1.事業者やまつり系団体、防災系有識者への事前のヒアリングについて

2.低層部の設計図案に係るディスカッションについて

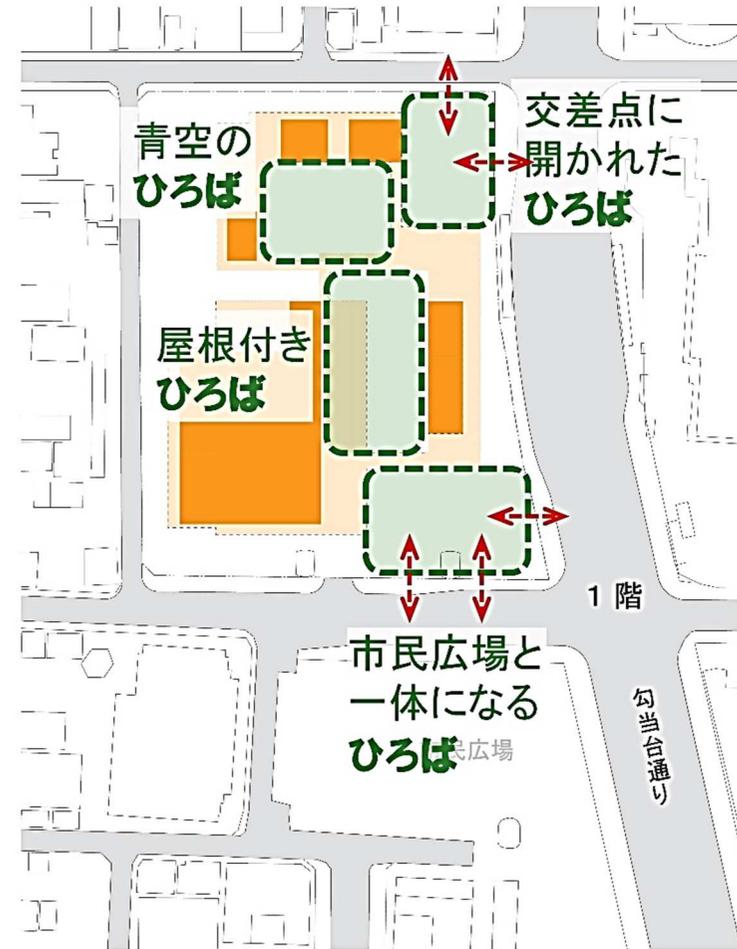
- 一番町からの連続性も大事であり、東側へ顔を向けて開けた空間を作ることも大切。
- 現本庁舎と市民広場、定禅寺通りが途切れているため、新本庁舎から南北のつながりについては重視すべき。
- 南側は市民広場に属しているような空間、北側は緑化してくつろげる広場というような異なる性格を使い分けるような考え方もよいのでは。

4つの性格の異なる広場が連なる空間が特徴の案を基軸に検討を進めていく。
